# 個別技術要件検討 「負荷周波数制御・経済負荷配分制御・ 瞬動予備力・周波数変化の抑制対策・ 発電設備の制御応答性」

2026年8月21日

電力広域的運営推進機関

# 1. 周波数調整に関する蓄電池の個別技術要件※1の検討

### 【対策内容】

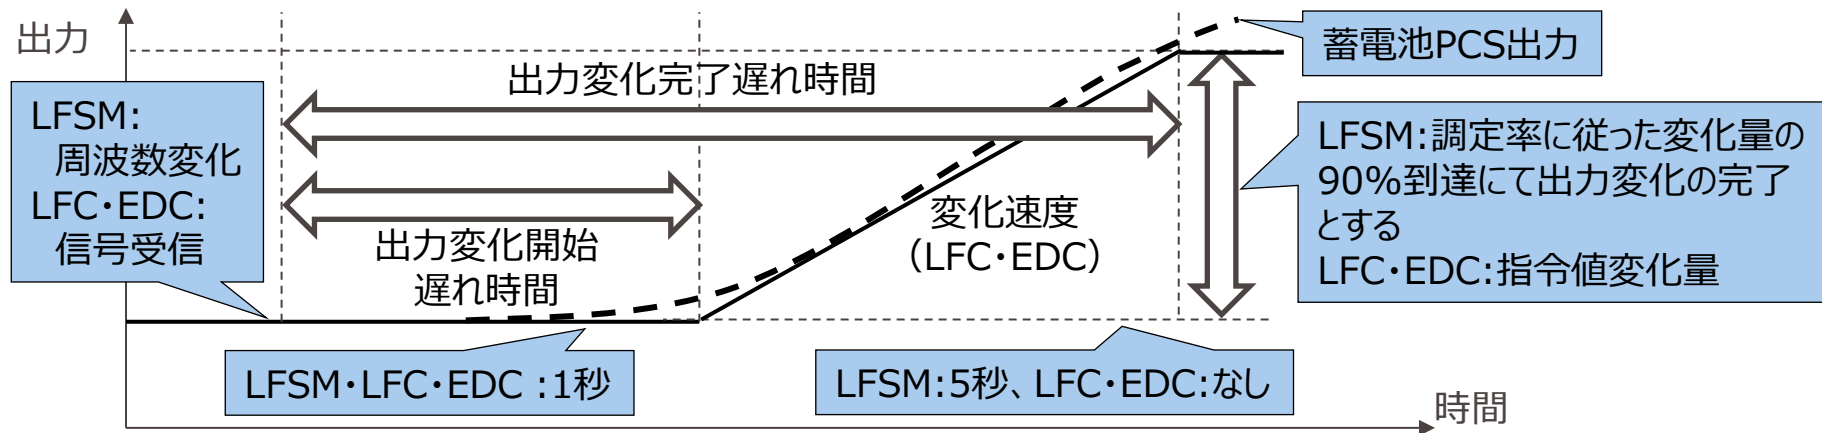
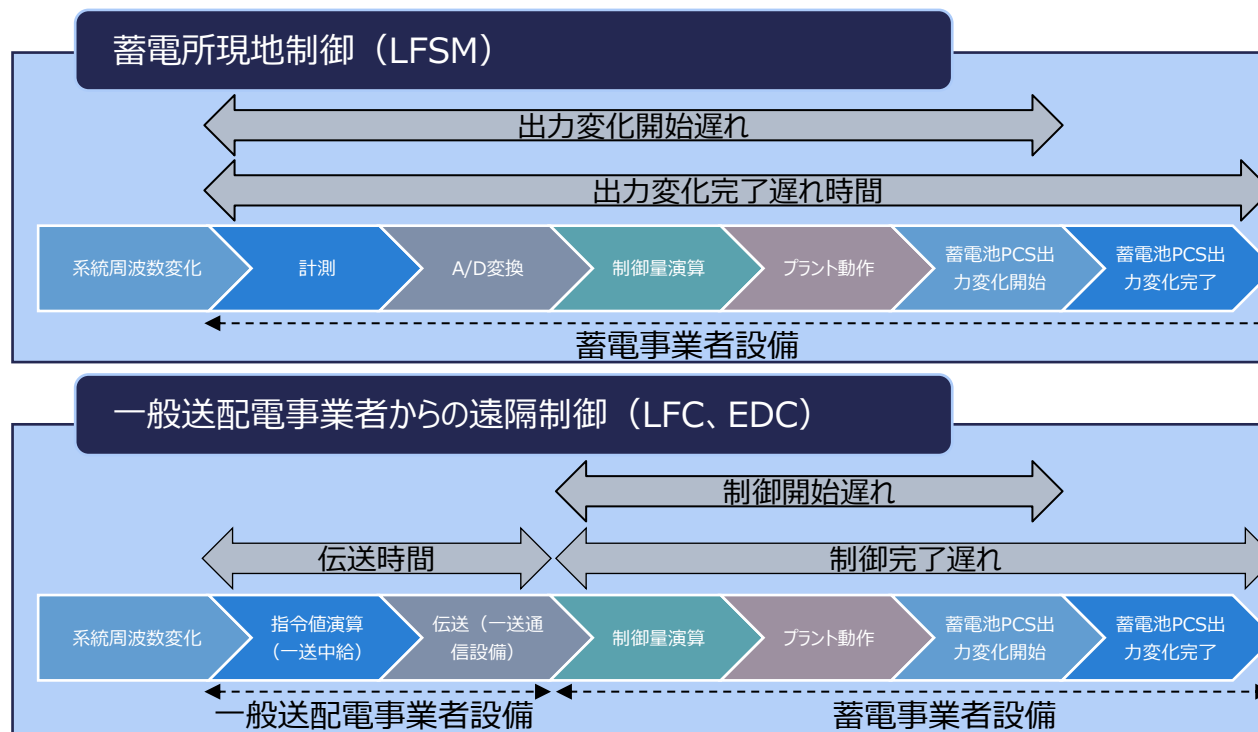
| 団体   | 意見（上段：総括、下段（総括より下）：分類別意見） |                                                                                                                                                                                                                                                             |
|------|---------------------------|-------------------------------------------------------------------------------------------------------------------------------------------------------------------------------------------------------------------------------------------------------------|
| ガス協会 | 総括                        | <ul style="list-style-type: none"> <li>スライド7のLFSM制御応答性について「1秒以内の出力変化開始」が要求されているが、需給調整市場の一次調整力では「2秒以内の出力変化開始」が求められている。本要件についても同水準とすることが適切ではないか。</li> </ul>                                                                                                   |

### 【対象電源種、対象容量の選定理由】

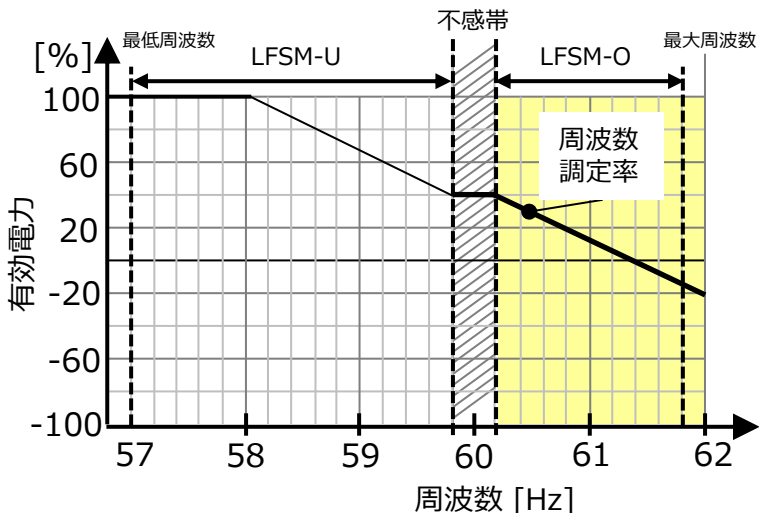
| 団体  | 意見（上段：総括、下段（総括より下）：分類別意見） |                                                                                                                                                                                                                                                                                                                                                                                                                                                                                                                                                       |
|-----|---------------------------|-------------------------------------------------------------------------------------------------------------------------------------------------------------------------------------------------------------------------------------------------------------------------------------------------------------------------------------------------------------------------------------------------------------------------------------------------------------------------------------------------------------------------------------------------------|
|     | 対象                        | <ul style="list-style-type: none"> <li><u>対象容量について、蓄電池と揚水にて大きく異なっていると思われるが、揚水と蓄電池で異なる理由は何か。</u></li> <li><u>LFC制御応答性・EDC制御応答性について、蓄電池と揚水にて大きく異なっていると思われるが、揚水と蓄電池で異なる理由は何か。</u></li> </ul>                                                                                                                                                                                                                                                                                                                                                             |

| 団体   | 意見（上段：総括、下段（総括より下）：分類別意見） |                                                                                                                                                                                                                                                             |
|------|---------------------------|-------------------------------------------------------------------------------------------------------------------------------------------------------------------------------------------------------------------------------------------------------------|
|      | 対象                        | <ul style="list-style-type: none"> <li>スライド10の対象電源種について「自家消費が主目的であり逆潮流が発生しない蓄電池」についてもLFSM-Oが要件化される場合、需要家側での負荷平準化を目的とした運用との競合が想定される。このため、当該用途の蓄電池については、LFSM-Oも要件対象外とすることが適切ではないか。</li> </ul>                                                                 |

|                                                | 主な発電（蓄電）側関連団体の意見                                                                                                                                                                                                                                                                                                                                                                                                                                                                                 | 事務局案                                                                                                                                                                                                                                                                                                                                                                                                                                                                                                                                                                                                     |
|------------------------------------------------|--------------------------------------------------------------------------------------------------------------------------------------------------------------------------------------------------------------------------------------------------------------------------------------------------------------------------------------------------------------------------------------------------------------------------------------------------------------------------------------------------|----------------------------------------------------------------------------------------------------------------------------------------------------------------------------------------------------------------------------------------------------------------------------------------------------------------------------------------------------------------------------------------------------------------------------------------------------------------------------------------------------------------------------------------------------------------------------------------------------------|
| <p>論点 1<br/>対象<br/>（電源種・電<br/>圧階級・容<br/>量）</p> | <ul style="list-style-type: none"> <li>対象容量について、<u>蓄電池と揚水にて大きく異なっていると思われるが、揚水と蓄電池で異なる理由は何か。</u>（ERA）</li> <li>蓄電池の普及拡大を阻害しないためにも、比較的容量の小さく、系統安定化への影響が少ない蓄電システムの周波数調整機能については、グリッドコード化の時期を遅らせるなどの対応をご検討いただきたい。（JEMA）</li> <li>対象電源種について「自家消費が主目的であり逆潮流が発生しない蓄電池」についてもLFSM-Oが要件化される場合、<u>需要家側での負荷平準化を目的とした運用との競合が想定される。</u>このため、当該用途の蓄電池については、LFSM-Oも要件対象外とすることが適切ではないか。（ガス協会）</li> <li><u>特高かつ2MW以上を対象とする整理は理解するものの、実際の系統寄与は運用形態（系統側活用／自家消費）に依存するため、単純な容量基準のみでの整理には限界がある</u>と考える。（JPEA）</li> </ul> | <ul style="list-style-type: none"> <li>すでに周波数調整機能を要件化している揚水発電（10MW以上）について、実質的に特別高圧に連系する全数に要件を求める対象容量としていることから、蓄電池についても以下の通りの対象容量とする。</li> <li>蓄電池の運用形態等も考慮し、条件を満たす蓄電池については、今回要件化する一部あるいはすべての機能要件について、適用対象外とする。</li> <li>なお、系統への逆潮流が生じる場合のうち、需要設備に併設する蓄電池については、充電が生じる機能要件（LFSM-O）について、適用対象とするかについては継続検討とする。</li> </ul> <p>【電圧階級】</p> <ul style="list-style-type: none"> <li>特別高圧</li> </ul> <p>【容量】</p> <ul style="list-style-type: none"> <li>蓄電池・・・2MW以上</li> </ul> <p>【適用対象外の機能要件】</p> <ul style="list-style-type: none"> <li>放電により系統への逆潮流を生じない蓄電池・・・今回要件化するすべての機能要件（LFC、EDC、LFSM-O、LFSM-U）</li> </ul> |
